大間原子力発電所  
原子炉施設保安規定認可申請書  
審査資料  
(コメント回答)

令和2年7月28日

## コメントリスト

図1 初装荷燃料の取扱いについて

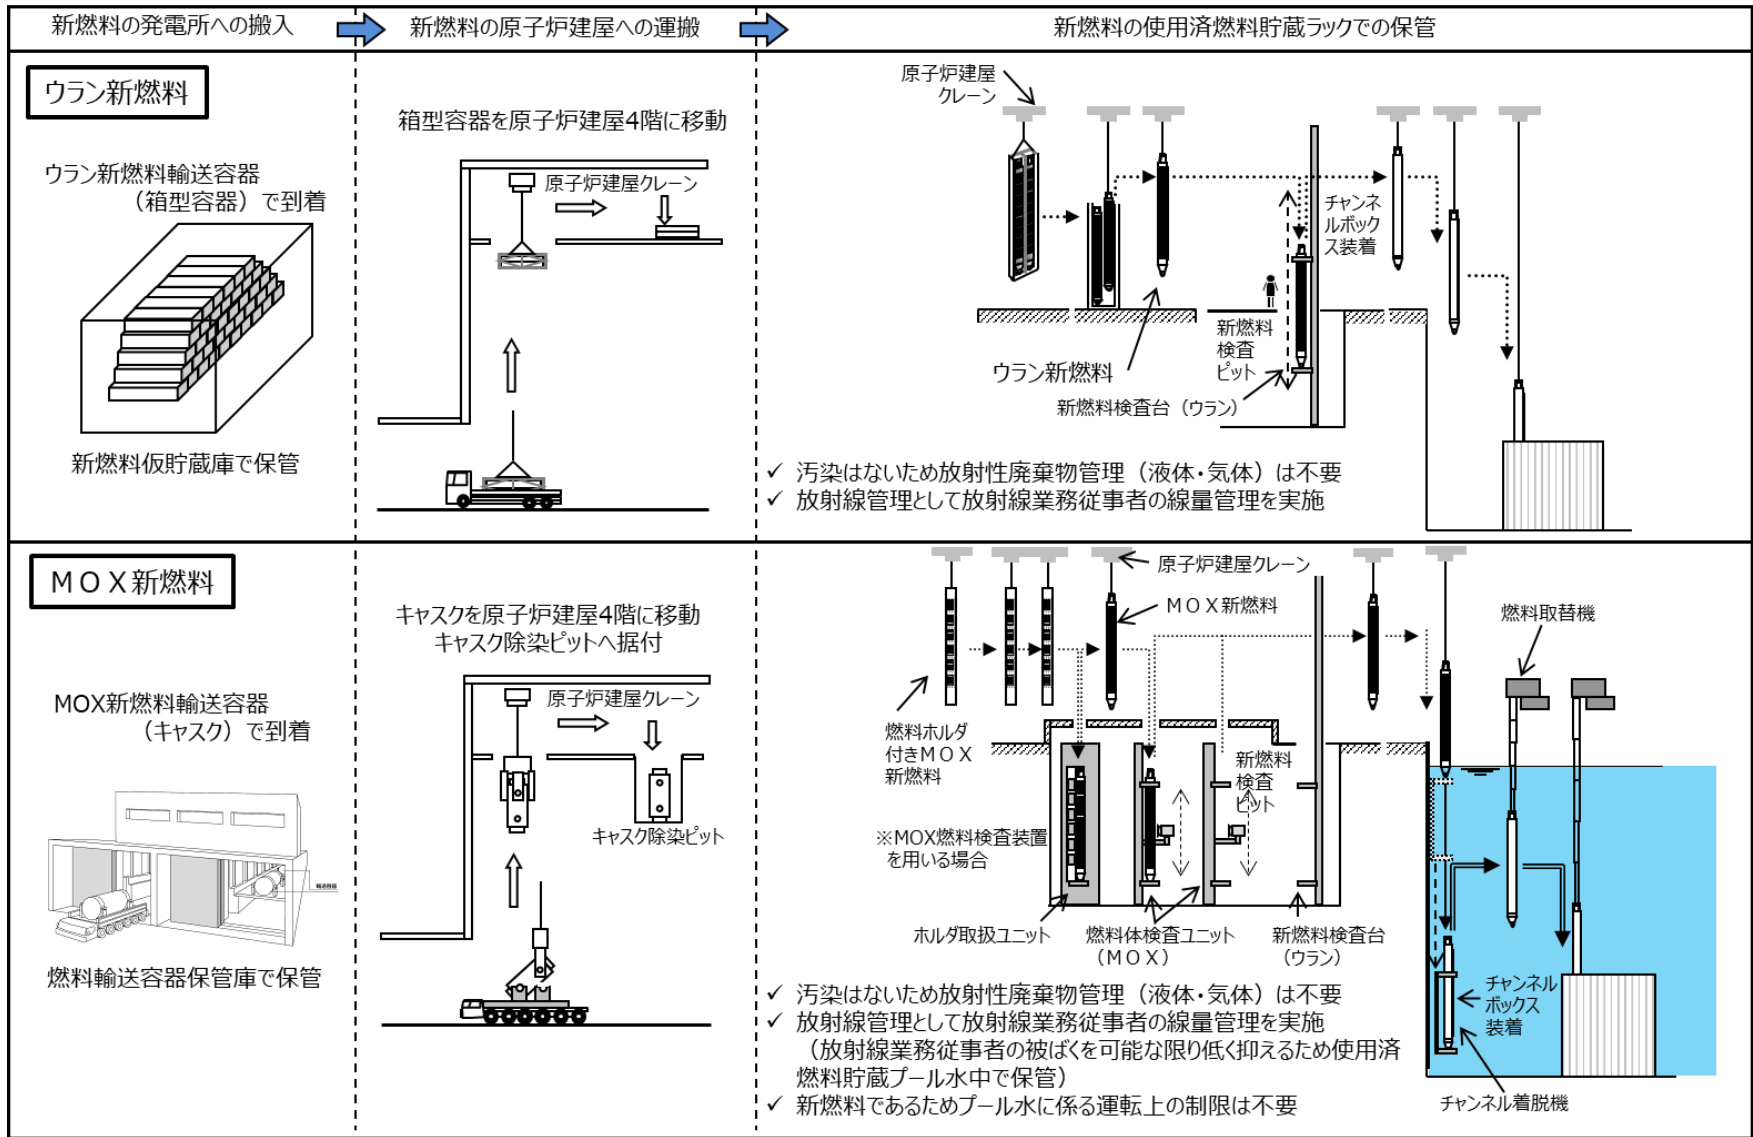
コメント No.	ヒアリング／審査会合日	6/11 提出資料 該当頁	コメント内容	コメント対応	修正箇所の本資料での該当頁※
1	2020/6/17 (ヒア)	p. 76 (資料⑤p. 5/29)	保安教育の内容のうち③～⑤については、燃料搬入前までに実施することが読めるよう表現を見直すこと。請負会社従業員を教育の対象とする時期についての表現も同様。	「核燃料物質を発電所に搬入する前までに定める保安規定が認可され、実際に核燃料物質を発電所に搬入する前までに実施する」旨修正。 併せて、p. 74 の炉主任選任時期の表現についても修正。	7/1 ヒアリング 回答済
2	2020/6/17 (ヒア)	p. 74 (資料⑤p. 3/29)	設置の工事(燃料搬入前)段階で実施する保安教育の実施計画及び実施結果の確認を、独立性を有する電気主任・BT 主任が実施するとあるが、独立性は必要なのか。	燃料搬入以降は独立性を有する炉主任が実施する業務であることを考慮し、独立性を有する者に実施させることが適切と考え、電気主任・BT 主任に実施させることとしている。 資料の記載については、炉主任の代わりであることが明確となるよう表現を修正。	7/1 ヒアリング 回答済
3	2020/6/17 (ヒア)	p. 78 (資料⑤p. 7/29)	表 1 6 - 2 で引用している「原子炉等規制法附則（平成二九年四月一四日法律第一五号）抄第 7 条」の「抄」を削除すること。	資料を修正。併せて「保存期間」について、実用炉規則附則（令和二年一月二三日原子力規制委員会規則第三号）第 5 条に基づく読み替え後の期間を記載するよう修正。	7/1, 7/8 ヒアリング 回答済
4	2020/6/17 (ヒア)	—	初装荷燃料のうち MOX 新燃料の取扱いに係る管理について、ウラン新燃料の場合との相違を踏まえて説明すること。	審査資料（資料⑤）最終頁に説明資料を新規追加。	p. 1～2
5	2020/6/24 (ヒア)	p. 63 (資料③p. 3/3)	作業管理の「△」の意味合いを明確にすること。	資料を修正。	7/1 ヒアリング 回答済

大間原子力発電所は、初装荷燃料にウラン新燃料及びMOX新燃料を使用する計画としている。初装荷燃料を発電所構内に搬入以降、原子炉に装荷する前までの期間における初装荷燃料の運搬・貯蔵の流れを図1に示す。

ウラン新燃料及びMOX新燃料の発電所構内への搬入にあたっては、新燃料仮貯蔵庫を汚染のおそれのない管理区域に設定しウラン新燃料を受け入れ、また、燃料輸送容器保管庫を汚染のおそれのない管理区域に設定しMOX新燃料を受け入れ、各々の建屋で保管する。

また、ウラン新燃料及びMOX新燃料の原子炉建屋への搬入にあたっては、原子炉建屋4階の燃料取替エリアを汚染のおそれのない管理区域として追加設定する。原子炉建屋への搬入後、受入検査完了前までは、いずれの新燃料も気中で取り扱う。この時、MOX新燃料は、ウラン新燃料に比べて表面線量率が高い特性を有することを踏まえ、放射線業務従事者の被ばくを可能な限り低く抑えること（ALARA）を目的に、受入検査完了後は、使用済燃料貯蔵プールで水中保管する計画としている。これにより、同時期に受入検査を完了するウラン新燃料についても水中保管となる。

初装荷燃料の運搬・貯蔵にあたっては、いずれの新燃料についても、汚染がない状態で取り扱うことから、液体・気体放射性廃棄物の放出管理は不要であり、放射線業務従事者の線量管理等の放射線管理上必要な措置もウラン新燃料とMOX新燃料とで差はない。

なお、運転炉では、使用済燃料貯蔵プールの水位及び水温に係る運転上の制限（オーバーフロー水位付近にあること、65℃以下）を設定し管理しているが、初装荷燃料搬入以降、原子炉に装荷する前までの期間においては、以下の理由により設定不要であり、設置の工事における最終の保安規定変更認可時に規定する。

- ✓ ALARAの観点では、水位がある程度確保されていることで、放射線業務従事者の被ばく低減は達成可能であることから、オーバーフロー水位付近での維持は不要。
- ✓ 冷却の観点では、初装荷最大分のMOX新燃料を気中保管した場合においても、燃料取替エリアの雰囲気温度は、65℃に対し十分な余裕をもって安定することを確認しており、プール水の循環冷却は不要。
